ZMĚNOVÝ LIST

Projekt: TGM 16 – Rekonstrukce budovy Magistrátu
v Přerově

Číslo změnového listu: 038

Název změnového listu: Oplechování a požární obklad ocelových
konstrukcí

Příloha č. 2 – Grafické vyznačení obkladu sloupů

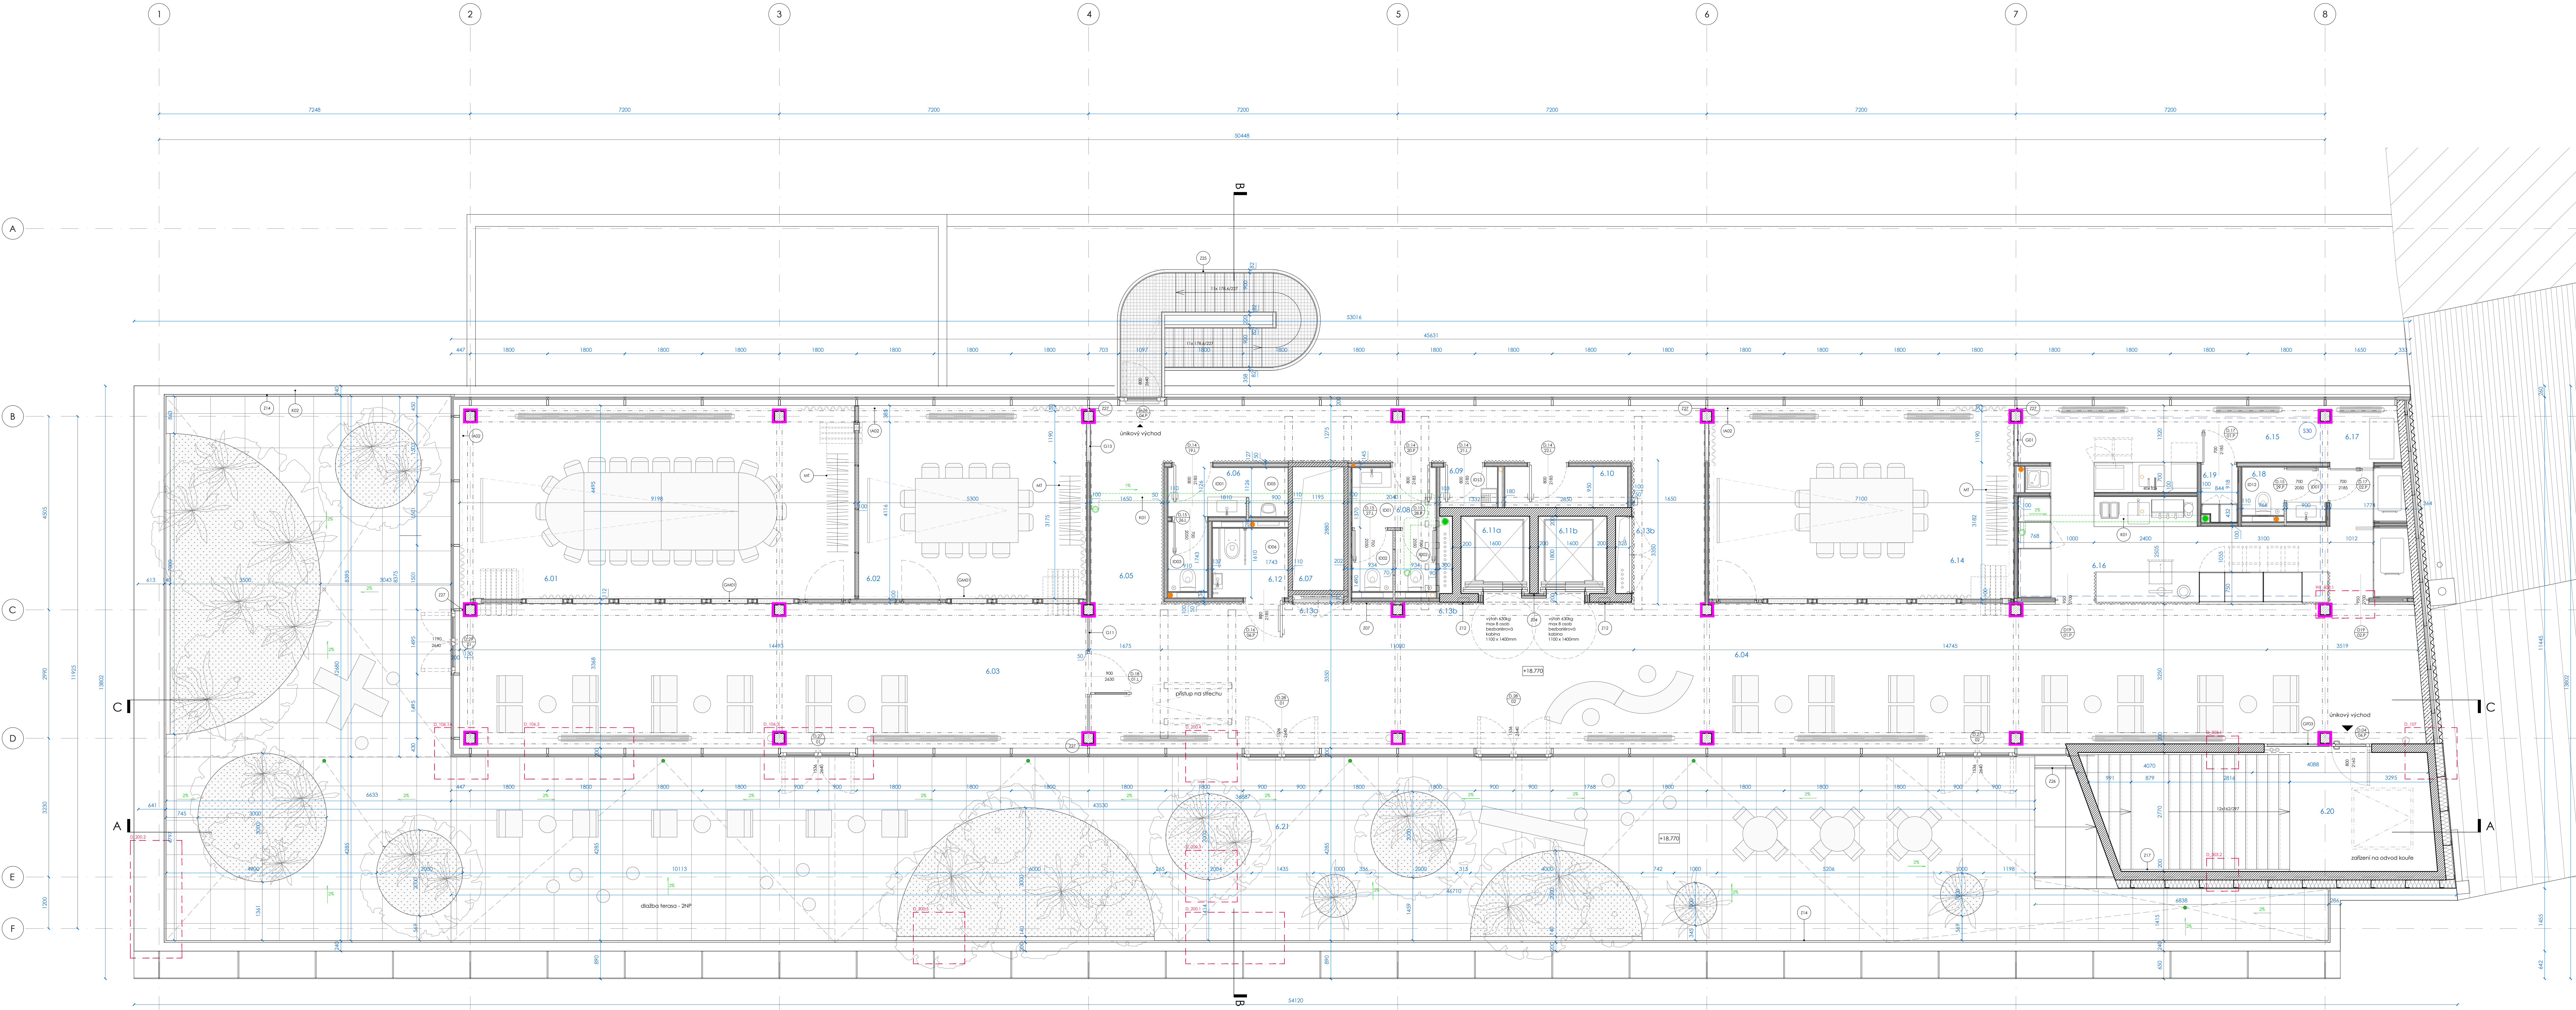
Jedná se o zajištění požární odolnosti nosné ocelové konstrukce (svislých prvků, vodorovných stávajících i nových výztužných prvků) na základě požadavku Požárně bezpečnostního řešení stavby. Stávající nosná ocelové konstrukce byla očištěna za účelem zjištění jejího stavu – toto je řešeno jiným změnovým listem.

Vzhledem k odhalení všech nosných ocelových prvků, nově osazených ztužujících komponent a ocelových výměn bylo nutné zabezpečit požární odolnost konstrukce opláštěním veškerých horizontálních i vertikálních ocelových prvků podhledové i nadpodhledové části protipožárním sádkokartonem. Tento požadavek byl definován zpracovatelem požárně bezpečnostního řešení (PBR) jako klíčové opatření k zajištění požární ochrany nosné ocelové konstrukce, včetně vodorovných nosníků, sloupů a ocelových výměn. Tato úprava nebyla původně zahrnuta v prováděcí dokumentaci, jelikož se předpokládala sanace stávající omítky na sloupech.

Současně bude nezbytné zajistit dodatečnou ochranu sloupů v chodbách jednotlivých podlaží instalací eloxovaných plechů, které zamezí mechanickému poškození protipožárního sádkokartonového opláštění.

Z ohledem na obnažení veškeré nosné oceli a nových ztužujících prvků a ocelových výměn bylo nutné všechny vodorovné i svislé ocelové prvky pod i nad podhledem opláštit protipožárním sádrokartonem. Toto byla podmínka zpracovatele PBŘ k ochraně nosné ocelové konstrukce a to jak vodorovných nosníků, tak i sloupů a ocel. výměn. Zároveň bude nutné ochránit sloupy v chodbách jednotlivých podlaží z důvodu poškození protipožárního sádrokartonu eloxovaným plechem. Tato ochrana v prováděcí dokumentaci nebyla, jelikož se počítalo s opravou stávající omítky na sloupech.

Obnažení nosné ocelové konstrukce bylo nutné pro její posouzení statikem stavby. Jedná se o vnitřní sloupy a průvlaky. Odstraněné plentování veškerých horizontálních i vertikálních ocelových prvků podhledové i nadpodhledové části je nezbytné nahradit novou úpravou s požární odolností konstrukce, protipožárním sádrokartonem. Předmětné práce nejsou součástí výkazu výměr.
